Extrait du procès-verbal de la 292^e séance du Comité consultatif d'urbanisme tenue le 28 septembre 2020

PIIA – Construire un bâtiment à usage mixte résidentiel et commercial – 71, rue Wellington – District électoral de Hull-Wright – Cédric Tessier

Construire un bâtiment à usage mixte résidentiel et commercial

**Nouvelles élévations
Pierre Martin et associés architectes – 4 septembre 2020
Projet « WE2 » 71, rue Wellington**

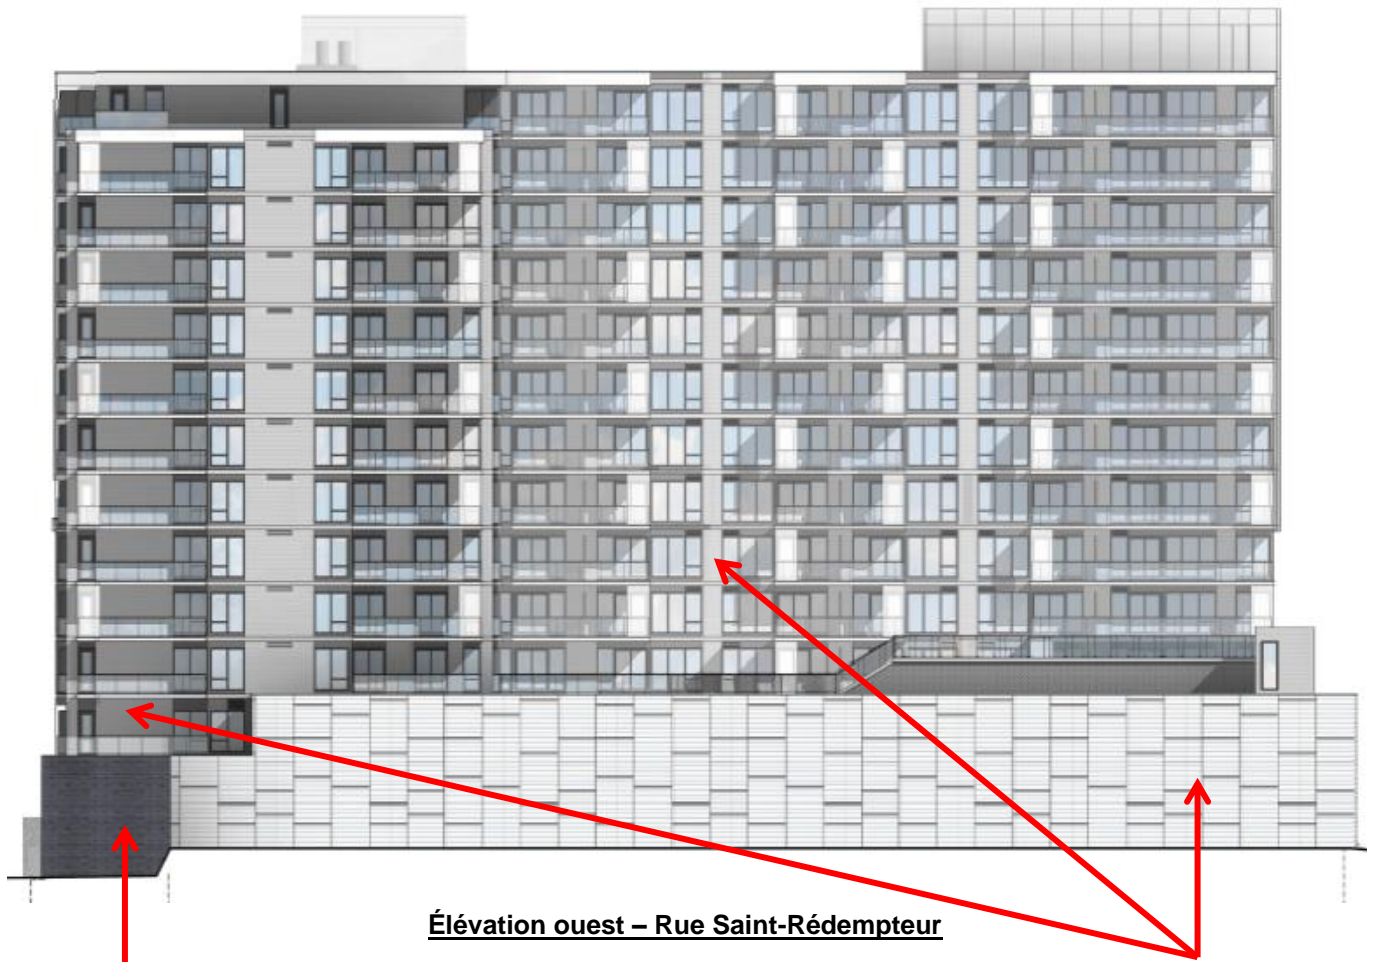
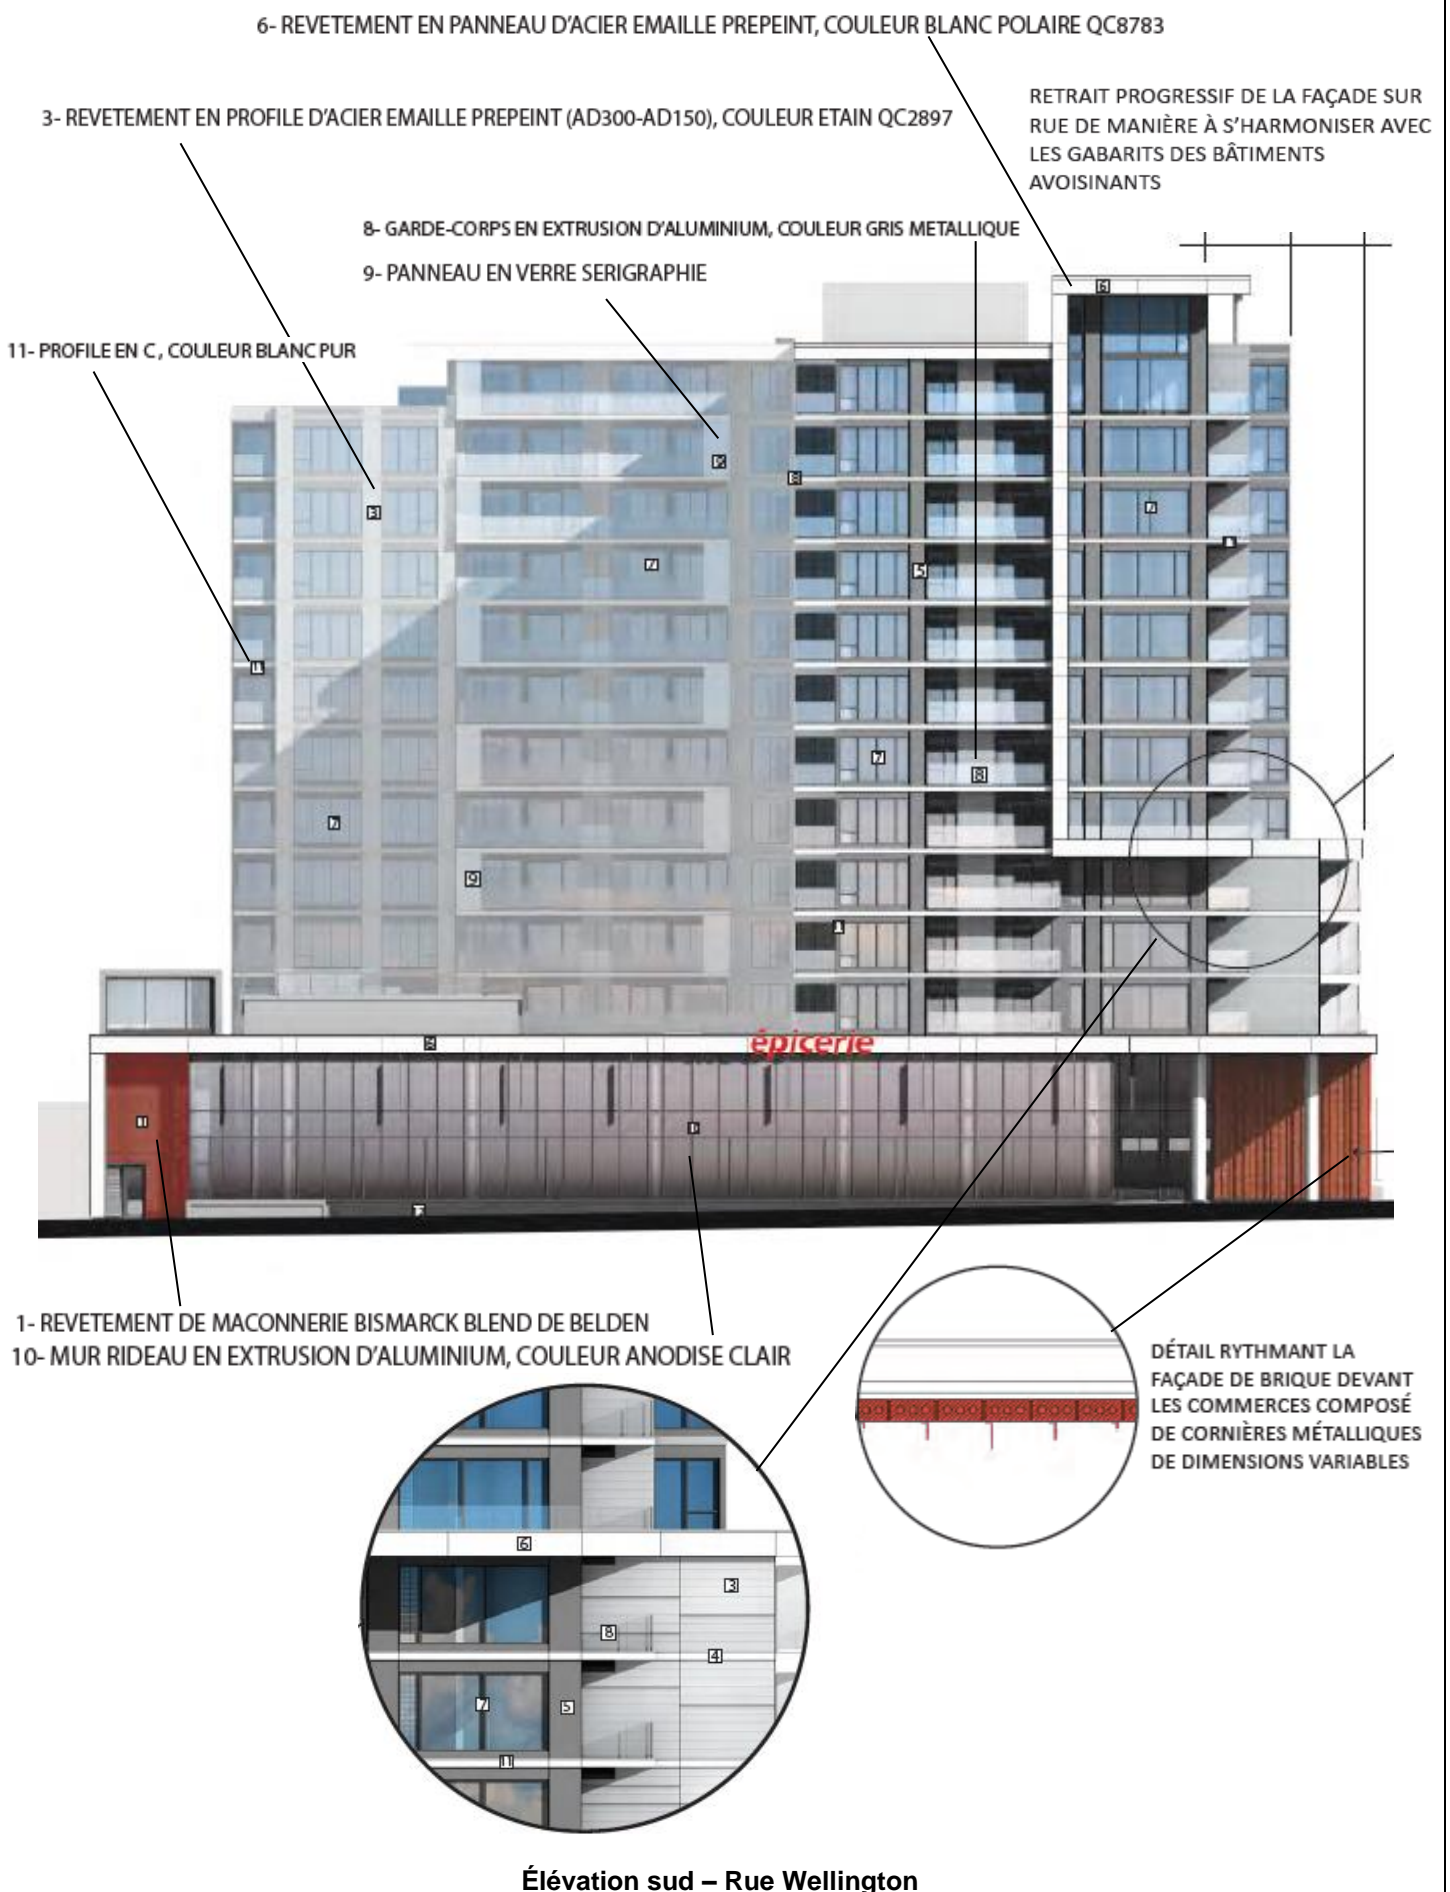
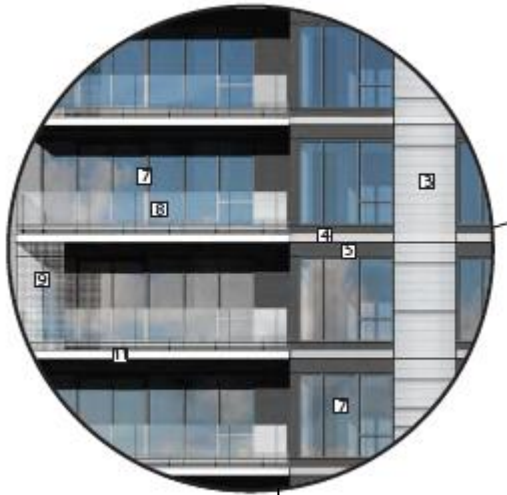
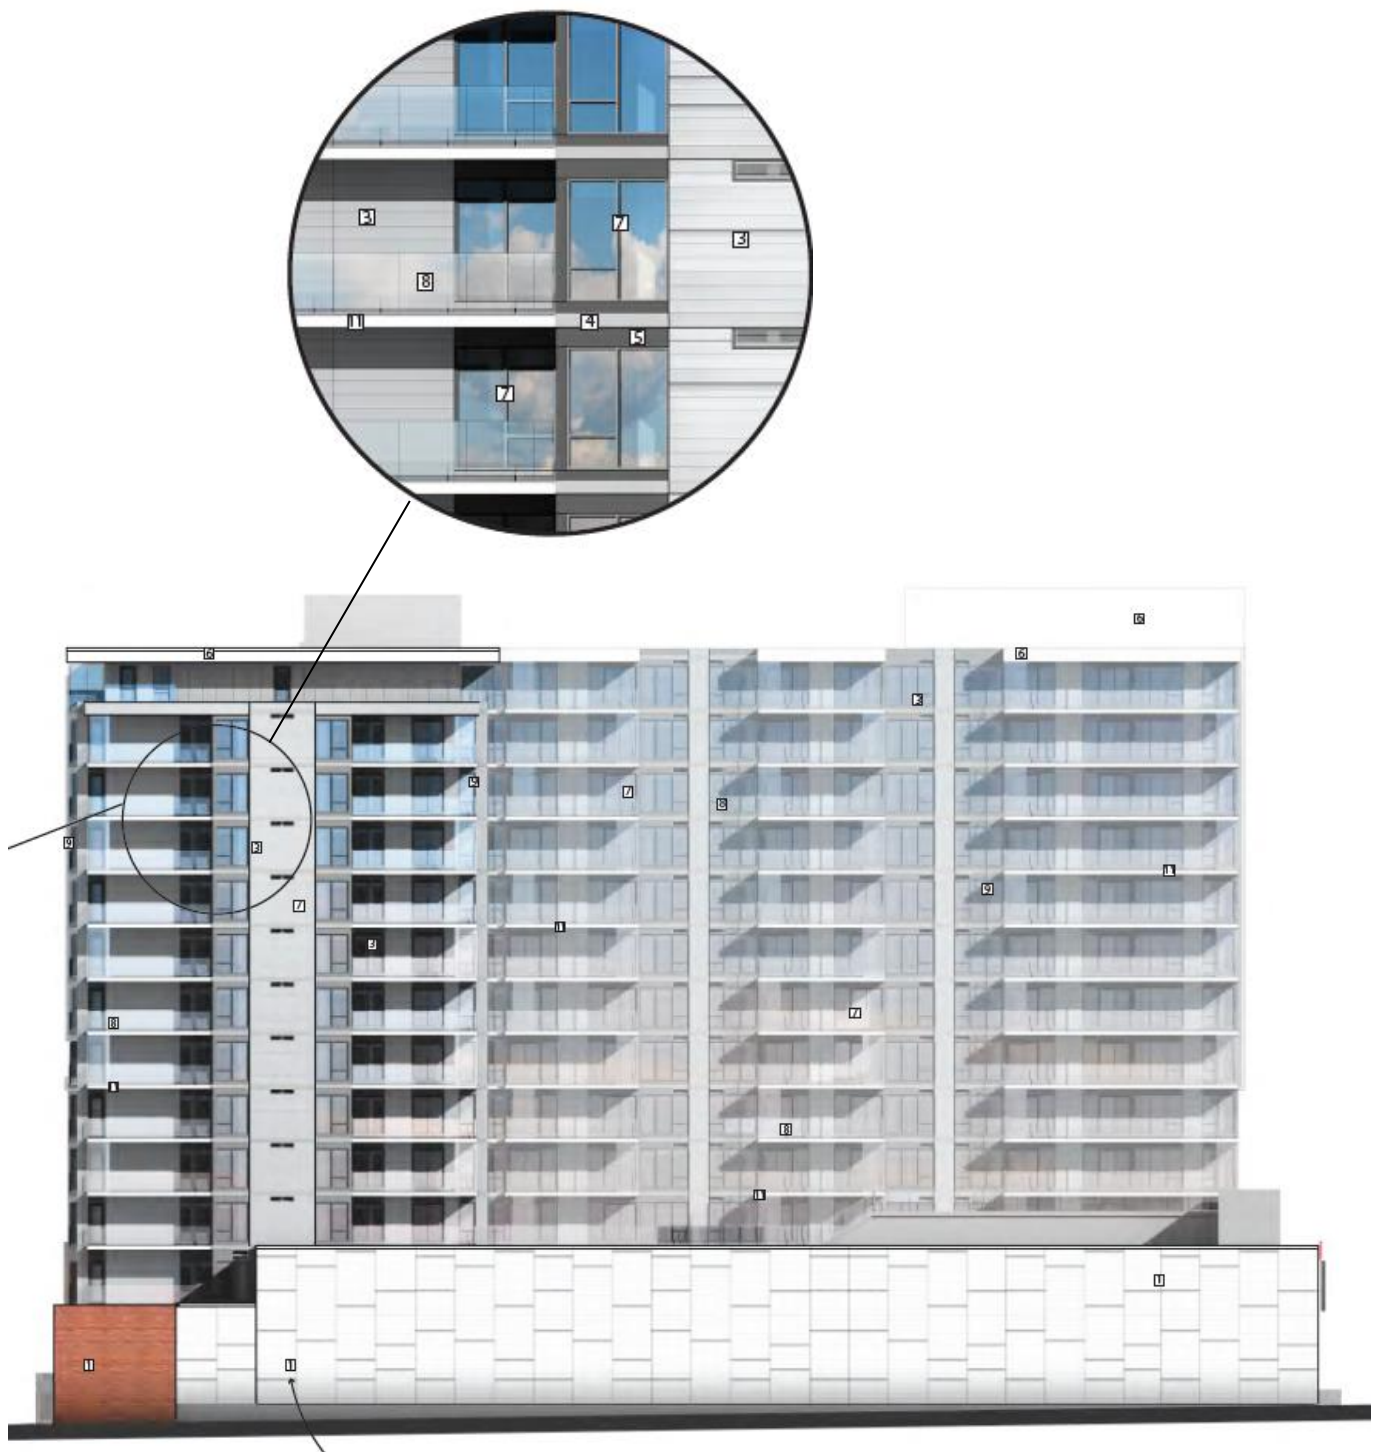
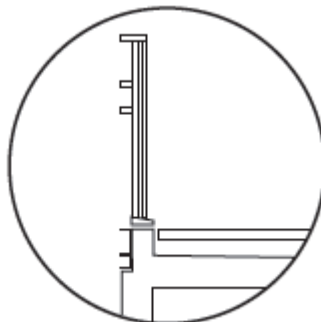
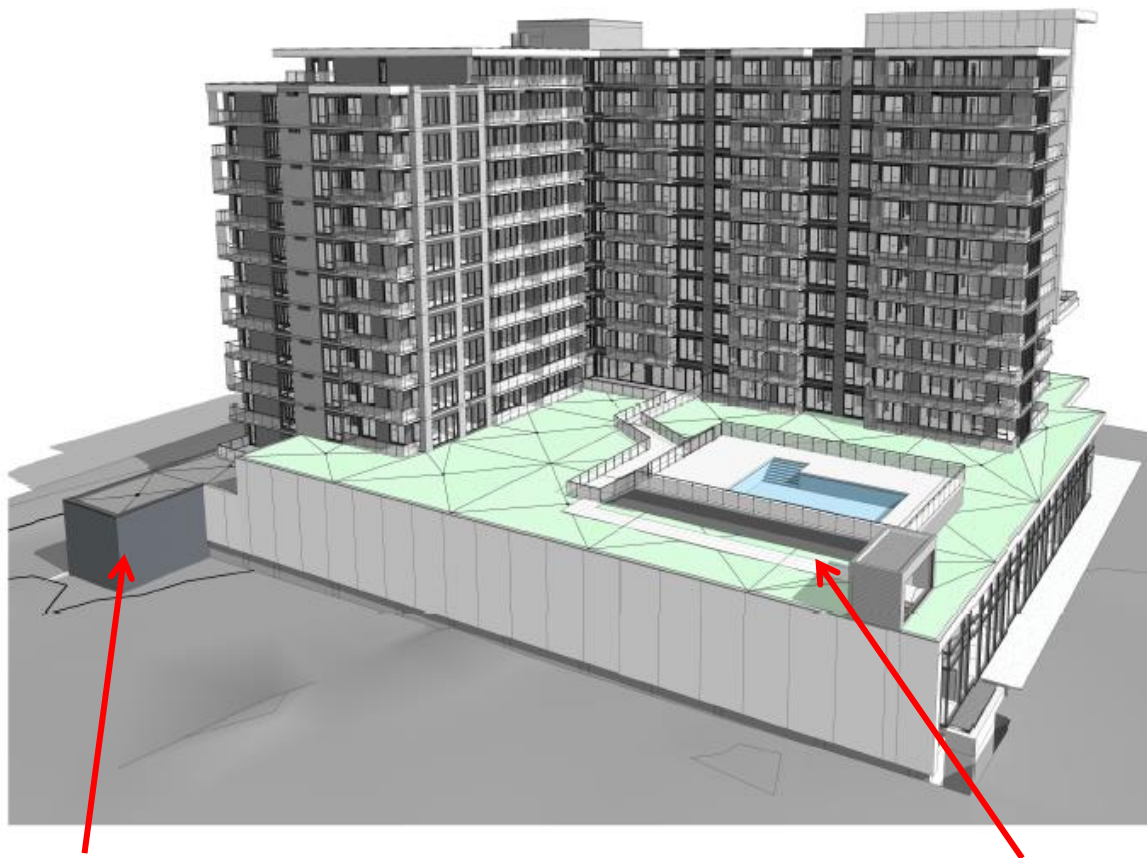
- Lors de la séance du 10 août 2020, les membres du Comité consultatif d'urbanisme (CCU) n'ont pas recommandé l'adoption du Plan d'implantation et d'intégration architecturale (PIIA), et ont soulevé que certains des objectifs et critères applicables ne sont pas respectés, notamment :

- Préserver et s'inspirer des devantures de qualité et de valeur patrimoniale;
 - Moduler les gabarits des différentes composantes afin d'établir une progression des hauteurs à partir de volumes moins élevés sur la rue Wright vers les plus grands gabarits sur les rues Wellington et Eddy;

- Privilégier un design contemporain permettant une intégration architecturale à l'échelle humaine favorisant l'animation et la diversification du traitement des façades;

- S'inspirer de la volumétrie et des caractéristiques architecturales traditionnelles afin de créer un front bâti et un basilaire intégré au paysage de rue;

- Distinguer clairement sur la rue Eddy les matériaux de revêtement extérieur du rez-de-chaussée du reste du bâtiment;
 - Améliorer la qualité des aménagements sur la rue Eddy par des plantations régulières et des aménagements d'espaces publics en parvis et de type Plaza, à l'échelle humaine.

UNIFICATION DU BASILAIRE DU BÂTIMENT
PAR L'UTILISATION DE BRIQUE D'ARGILE AU
REZ-DE-CHAUSSÉE SEULEMENT

PLACETTE PUBLIQUE
QUI OFFRE UN ESPACE COUVERT ET À
L'ÉCHELLE HUMAINE

UNIFICATION DU BASILAIRE PAR UN
RAPPEL DE LA COULEUR ROUGE SUR LES
FAÇADES VITRÉES PAR DES MENEaux ET
Panneaux TYMPAN COLORÉS

RÉINTERPRÉTATION DE LA
CORNICHE DU BÂTIMENT
EXISTANT

RÉINTERPRÉTATION DE LA
DEVANTURE DU BÂTIMENT
EXISTANT

FAÇADE RYTHMÉE AVEC DES AVANCÉES ET
RECULS REPRENANT L'IMPLANTATION DU
BÂTIMENT EXISTANT
